Změnový list č. 16

Číslo SoD:	SoD ze dne 25.10. 2022	Číslo SoD objednatele:	DIL/54/12/021816/2022
Název stavby:	Odvodnění Nebozízku a oprava havarijního stavu štolý č. X		
Objednatel:	Hlavní město Praha, odbor ochrany prostředí MHMP	IČO:	00064581
Zhotovitel:	POHL cz a.s.	IČO:	25606468

Název změny:	Čelo z betonových tvárnic + základ		
Druh změny:	Vybudování opěrného betonového čela zamezujícího splavování zvodnělých materiálů do prostoru štolý SO 04	Změnu vyvolal:	Investor
		Změna termínu:	Ne

Změnový list č. 17

Foto rozpracované opěrné zdi

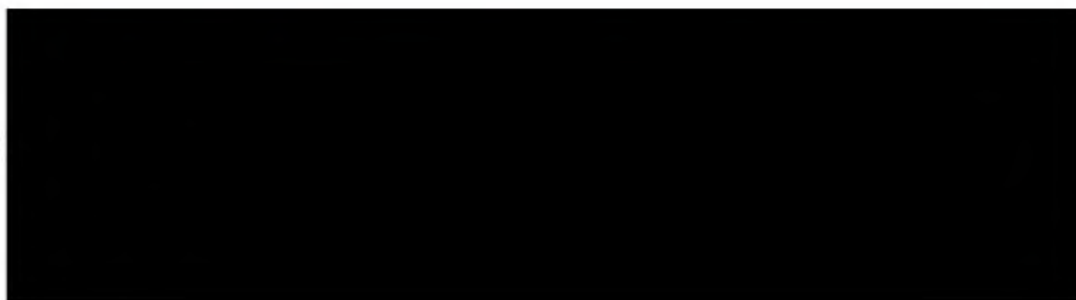
Technický popis prací k ZL. č. 16, Čelo z betonových tvárnic

Jedná se o vybudování opěrné zdi na konci ražby SO 04, která zabraňuje vyplavování nesoudržných materiálů do prostor štoly a tím zajišťuje stabilitu nadloží. Zeď byla postavena na příkaz báňského projektanta. Konstrukce zdiva je ze ztraceného bednění vyplněná armovaným betonem třídy C20/25, postavená na armovaném základovém pasu a následně zpevněna a zajištěna stříkaným betonem s výztuží. Za zdí bylo jako drenážní vrstva použito kamenivo 8/16 mm.

Foto nově osazených obrubníků u budoucího parkového stání

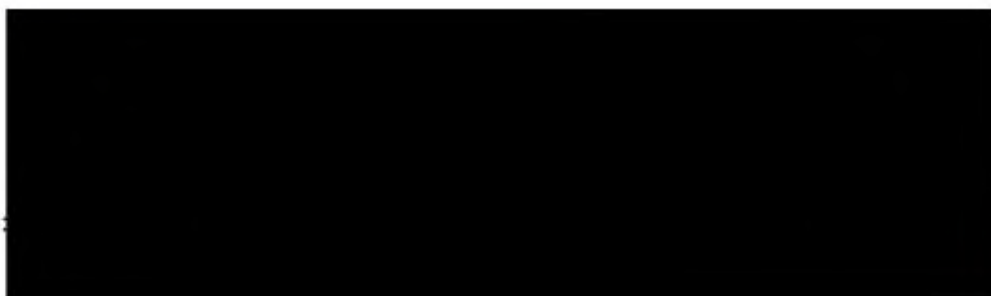
Technický popis prací k ZL. č. 17, Snížení obrub u parkového stání

Jednalo se o výměnu parkových obrubníků u parkového stání pro automobily obsluhy a jejich nové osazení na nižší úroveň tak aby nedocházelo k jejich poškození při přejíždění automobilem.
